ESTUDIO DE PERCOLACIÓN PARA PROYECTO DE CONSTRUCCIÓN DE SUPER BARÚ EN BUGABA

Respuesta a la Nota DRCH-AC-1387-05-2024

Proyecto “Súper Barú Bugaba”

MINISTERIO DE AMBIENTE
DIRECCIÓN REGIONAL DE CHIRIQUÍ
SECCIÓN DE EVALUACIÓN DE IMPACTO AMBIENTAL
INFORME TÉCNICO DE EVALUACIÓN DE ESTUDIO DE IMPACTO AMBIENTAL
No. 030-2024

CORREGIMIENTO DE LA CONCEPCION (CAB), DISTRITO DE
BUGABA, PROVINCIA DE CHIRIQUÍ - PROYECTO
SUPER BARÚ BUGABA

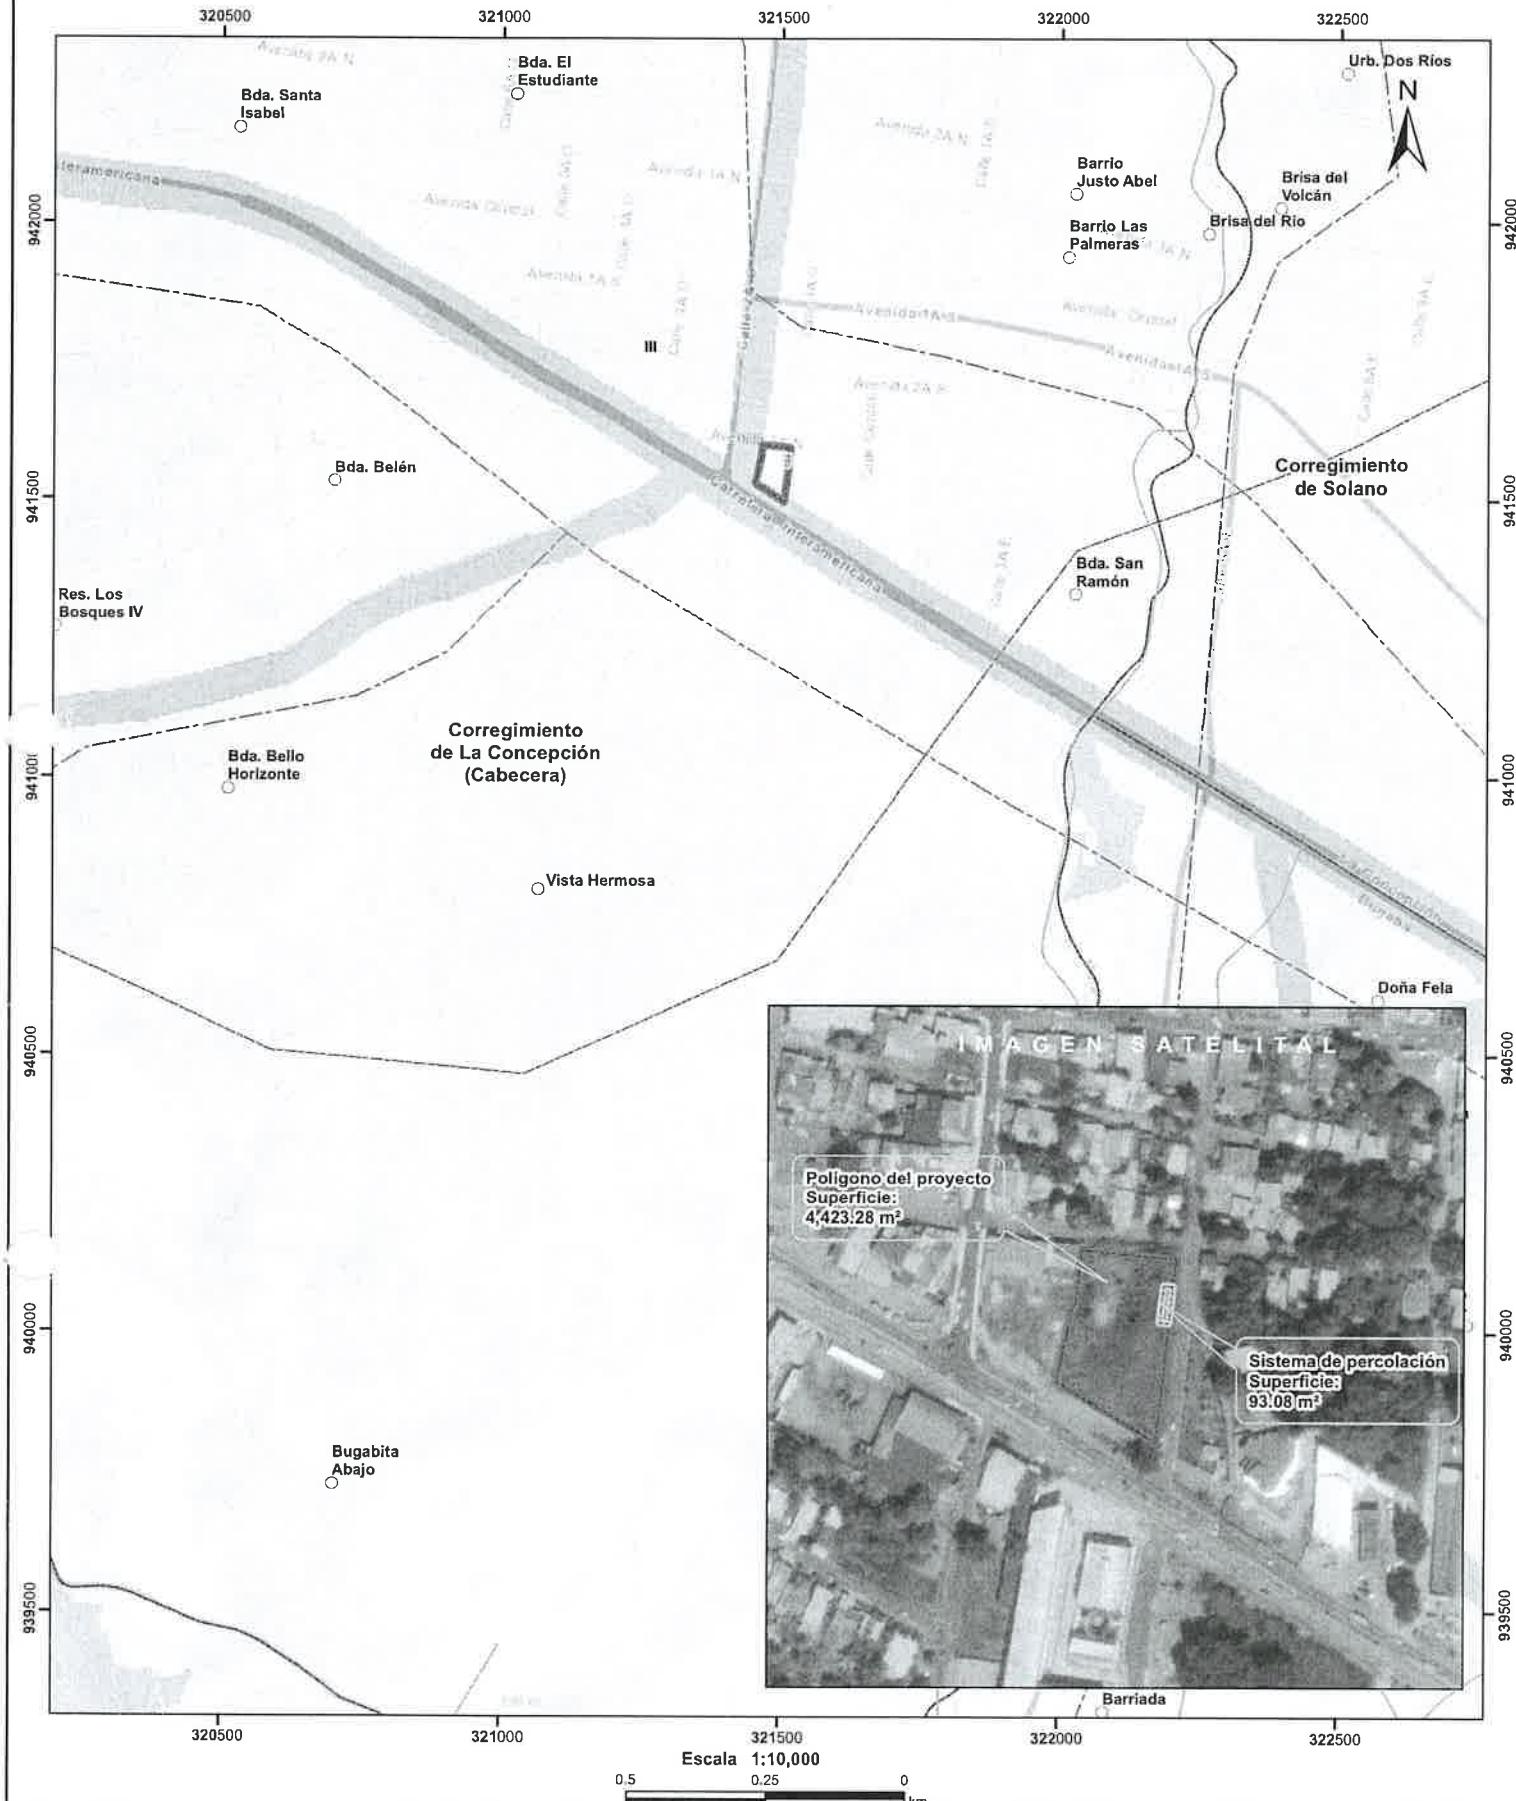
Con los datos proporcionados se generó dos polígonos denominados: “*Polígono general*” (4,423.28 m²), “*Sistema de percolación*” (93.08 m²). Los mismos se ubican fuera de los límites del Sistema Nacional de Áreas Protegidas

De acuerdo a la Cobertura Boscosa y Uso del Suelo 2012, el polígono se ubica 100% en la categoría de “Área poblada”; y según la Capacidad Agrológica se ubica en el tipo III (Arable, severas limitaciones en la selección de las plantas, requiere conservación especial o ambas cosas).
